**Avis de la Mission Régionale d'Autorité environnementale
de Bourgogne-Franche-Comté
sur les projets de parcs agrivoltaiques de « Beaumont » et
« Matonge » sur le territoire de la commune de Saint-Gratien-
Savigny (58)**

N °BFC-2024-4622

MEMOIRE EN REPONSES AUX QUESTIONS DE LA MRAE DE L'AVIS DU 17 JANVIER 2025

Figure 3 : Plan de masse du projet de Matonge (source : dossier de permis de construire)

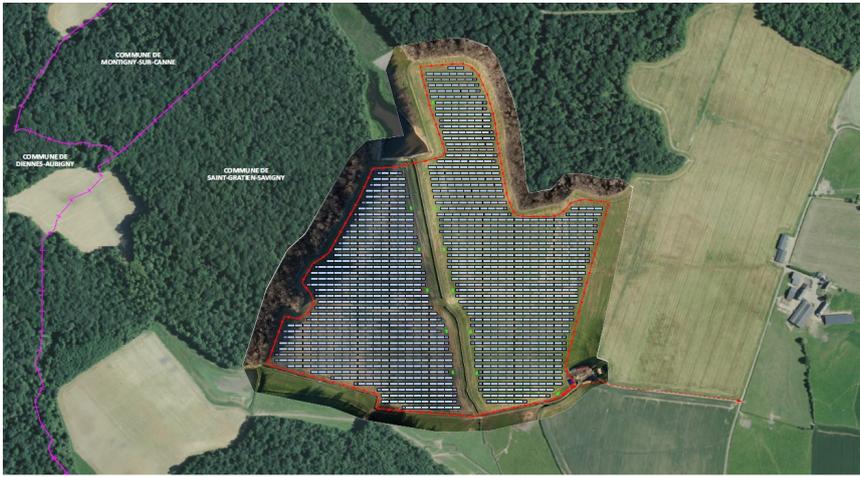
L'accès au site se fera par le sud-est, via le chemin rural desservant la ferme de Matonge. La clôture grillagée, de 2 mètres de haut et de 3000 mètres linéaires environ, sera équipée d'un système de protection via l'installation de caméras et rendue perméable pour la petite faune par l'aménagement de passages à faune. Des haies bocagères composées d'essences locales seront implantées le long des bordures est du parc sur environ 350 mètres linéaires, afin de diminuer l'impact paysager du projet depuis les lieux de vie et les axes de circulation. Aucun éclairage du site n'est envisagé.

La puissance totale prévisionnelle du parc est de 35 MWc⁴, pour une production annuelle estimée à 42,9 GW.

Zone d'implantation superposée de zone humide (en bleu) avec chemin existant (en pointillé)

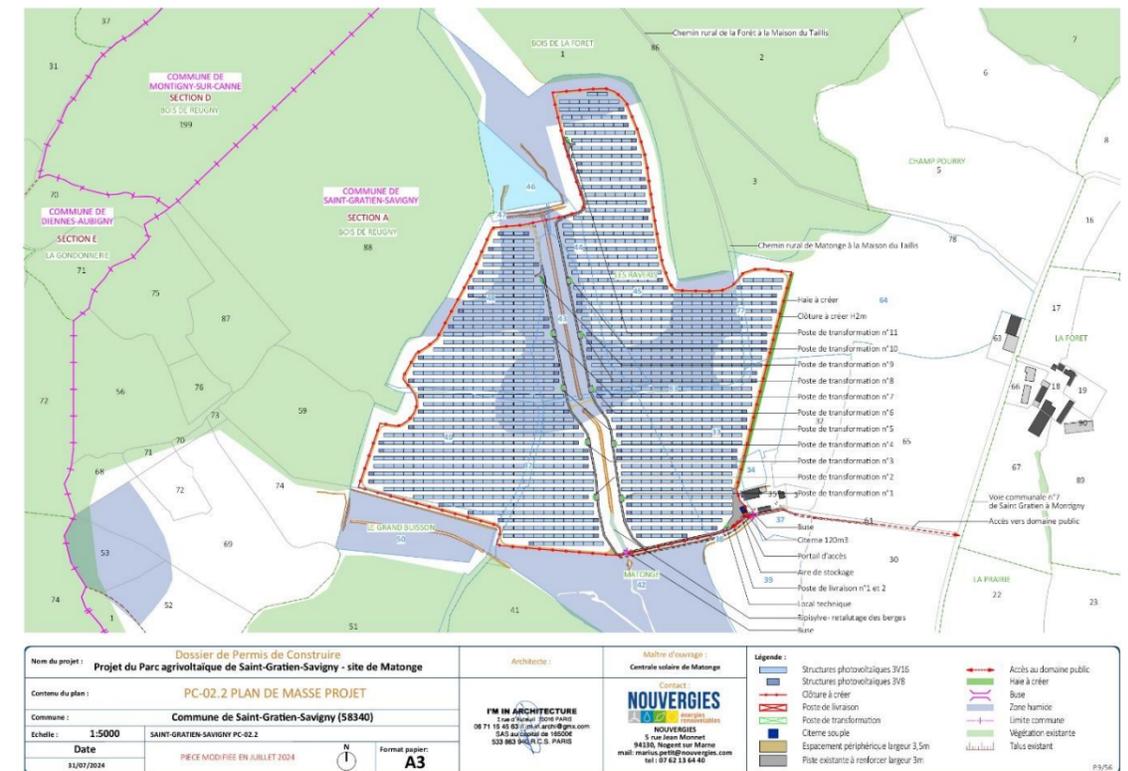
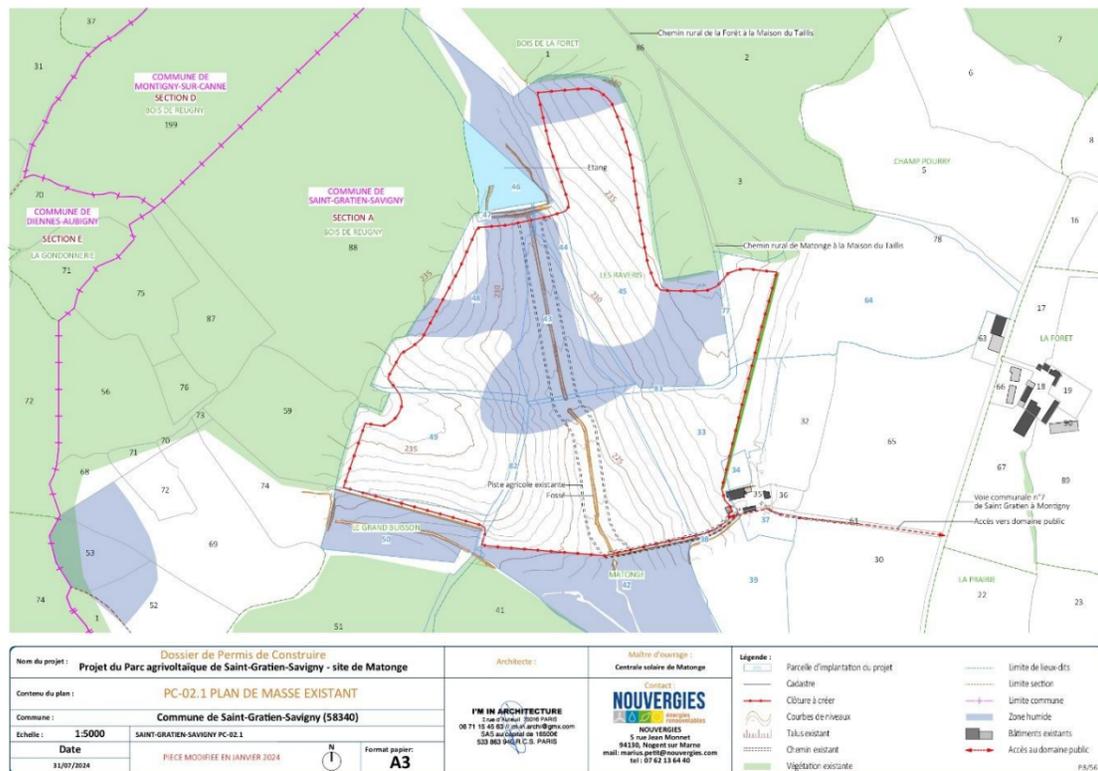
La MRAe recommande d'étudier pour le site de Matonge un tracé alternatif concernant les pistes d'accès afin de préserver la zone humide.

Réponse apportée :

Le site de Matonge est exploité par la SCEA Perreau en culture conventionnelle en rotation colza/orge d'hiver. Cette culture nécessite une mécanisation et des pistes agricoles en terre ont été créés pour quadriller le site. Le projet agricole implique la conversion de ces terres en prairies permanente pour permettre le pâturage des ovins, mais ces pistes seront conservées. Leur positionnement est stratégique pour accéder au Nord de la parcelle et de pouvoir exploiter les parcelles des deux coté du ravin.

Figure 3 : Dispositif anti-intrusion pour les amphibiens (Source : Calidris)

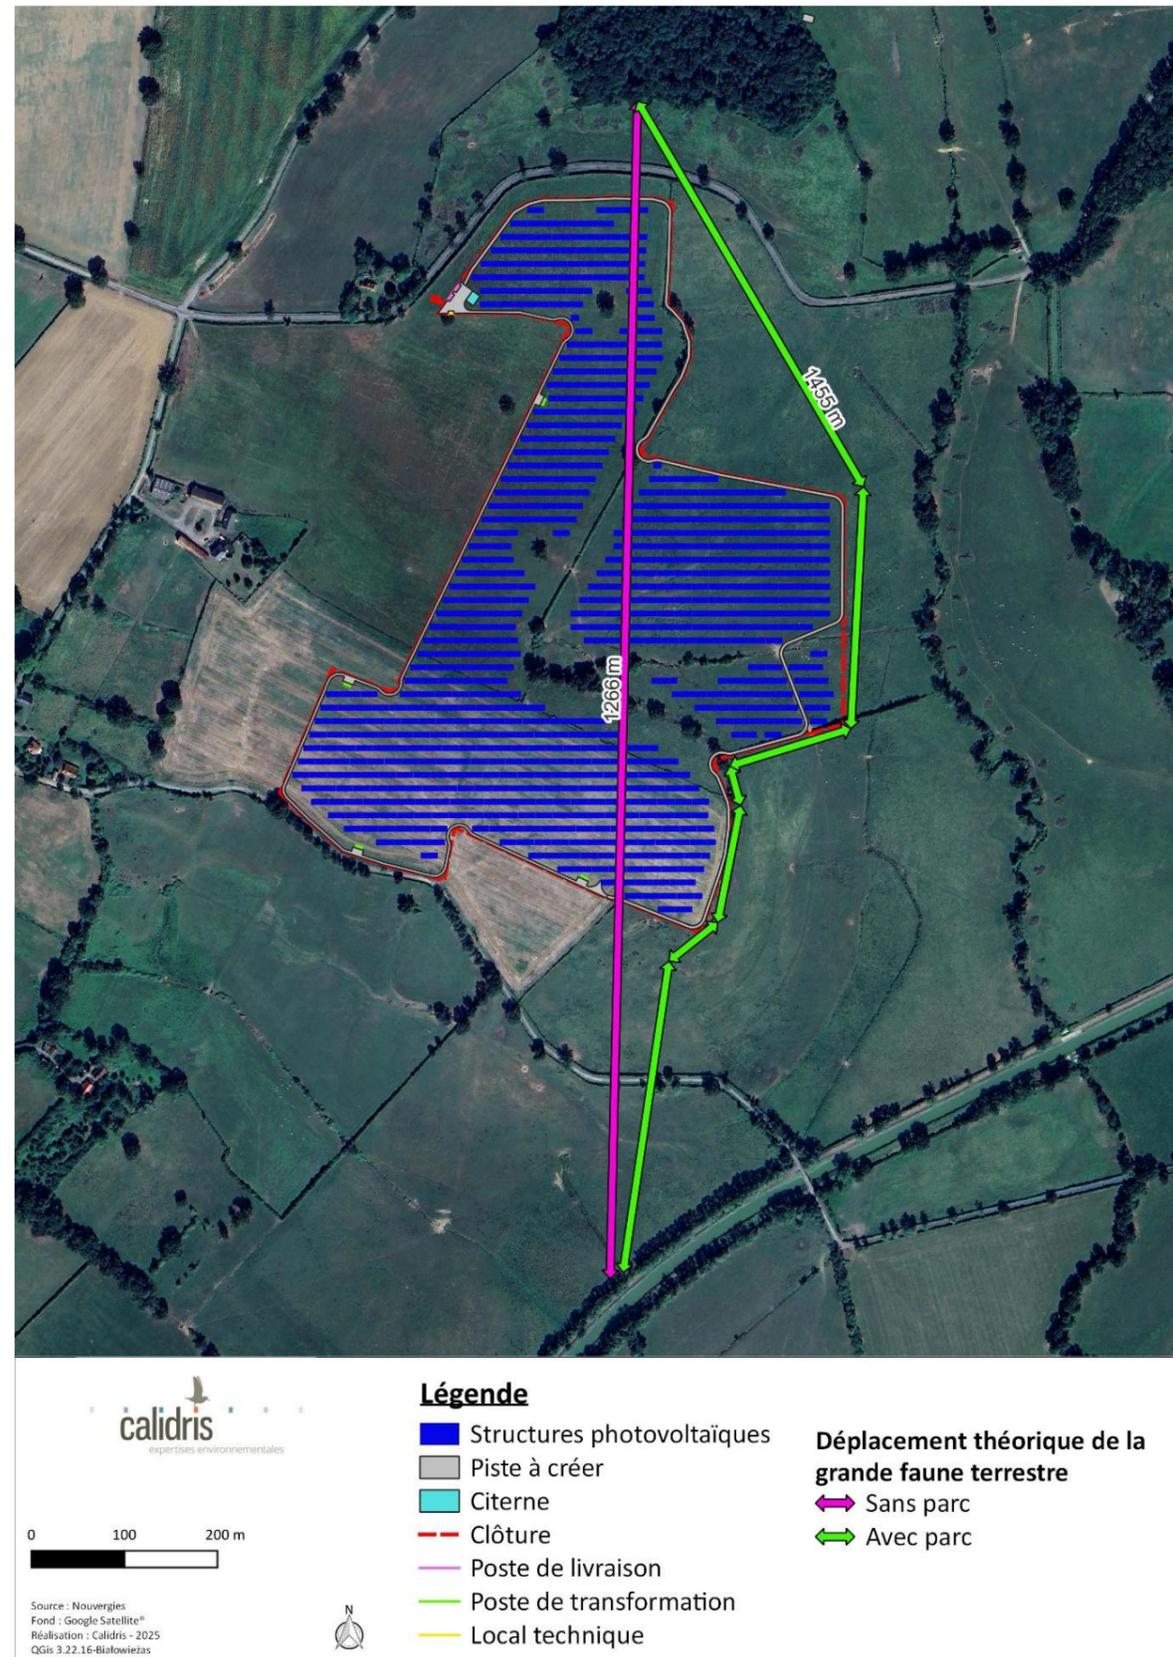
- **de rendre strictes ces périodes d'évitement, sans possibilité de pouvoir y déroger même avec l'aval d'un écologue ;**
- **de prévoir l'installation des barrières à amphibiens au niveau du ruisseau central du site de Matonge ;**

Mesure MR-9	Dispositif anti-intrusion pour les amphibiens
	 <p style="text-align: center;">Localisation du dispositif anti-intrusion</p>
<p>Modalités techniques</p>	<p>Pour limiter l'accès de la faune pendant la phase chantier, des dispositifs anti-faune, généralement constitués d'une structure pleine et lisse d'une hauteur hors sol de 0,4 m sont placés tout autour du projet. La tenue mécanique de celle-ci est faite par un ancrage au sol de 0,3 m et des piquets de soutien tous les 3 à 5 m environ à adapter au contexte d'implantation.</p> <p>Un travail préparatoire du terrain est nécessaire afin d'enlever les obstacles ne permettant pas un placage parfait du dispositif au sol.</p> <p>La pose des barrières mobiles est rapide et ne nécessite que deux personnes. Il convient de prévoir une préparation préalable du terrain avec débroussaillage</p>  <p style="text-align: right;"><i>Exemple de barrière anti-intrusion</i></p>

Plantation de haies de renforcement de la trame bocagère existante

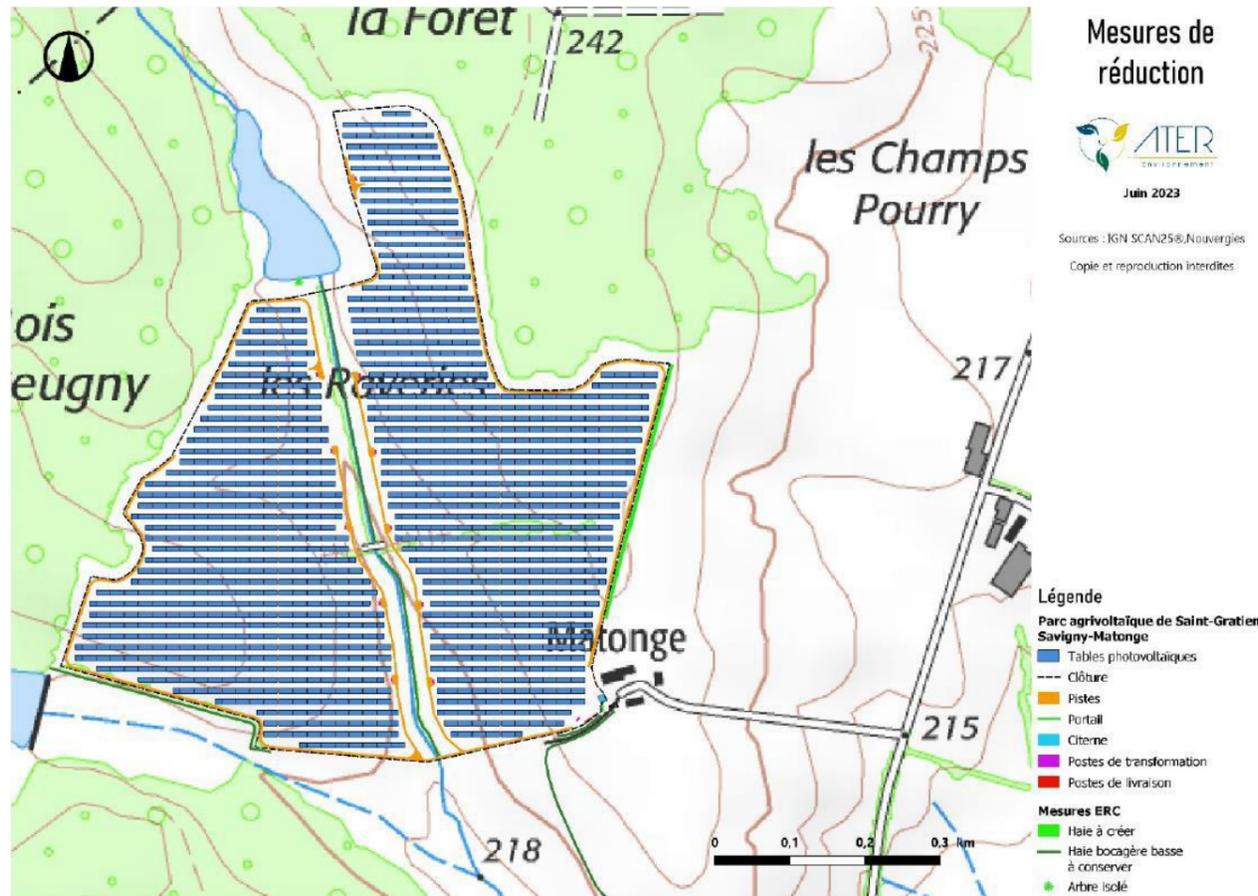
En outre, un chemin inscrit au plan départemental des itinéraires de promenade et de randonnée (PDIPR) de la Nièvre passe le long de la ferme de la Forêt près de la Zip. Ce chemin n'est pas mentionné dans l'étude d'impact.

Seule une partie réduite de la zone d'implantation potentielle sera investie par l'installation de panneaux solaires, la plupart des haies bocagères et arbres qui bordent le site sera maintenue en l'état. De même, les panneaux photovoltaïques seront mis en place largement en retrait de la route du Moulin de Chevillon.

À l'image des illustrations du site et de ses abords, présentes dans l'état initial, la plantation de haies permettra de renforcer l'identité paysagère du site mais jouera également un rôle de filtre visuel. La présence visuelle du parc agrivoltaïque de Saint-Gratien-Savigny-Matonge sera ainsi grandement limitée depuis la route du Moulin de Chevillon comme depuis les habitations proches recensées comme sensibles.

Cependant, la clôture qui sera posée pour matérialiser la limite du projet ne constituera pas de masque visuel pour limiter l'impact visuel du projet. Afin d'amoindrir cet impact, la plantation d'une haie arbustive et arborée plurispécifique et multi state sera réalisée sur le flanc est du site. Cette plantation permettra de poursuivre et de renforcer la trame bocagère existante. Aussi, les espèces qui constitueront ces haies seront identiques à celles relevées sur place afin d'assurer une continuité dans la trame bocagère. Un aménagement des berges sera également réalisé le long du ruisseau des Raveries, au sud-ouest du cours d'eau, sur 80 mètres linéaires.
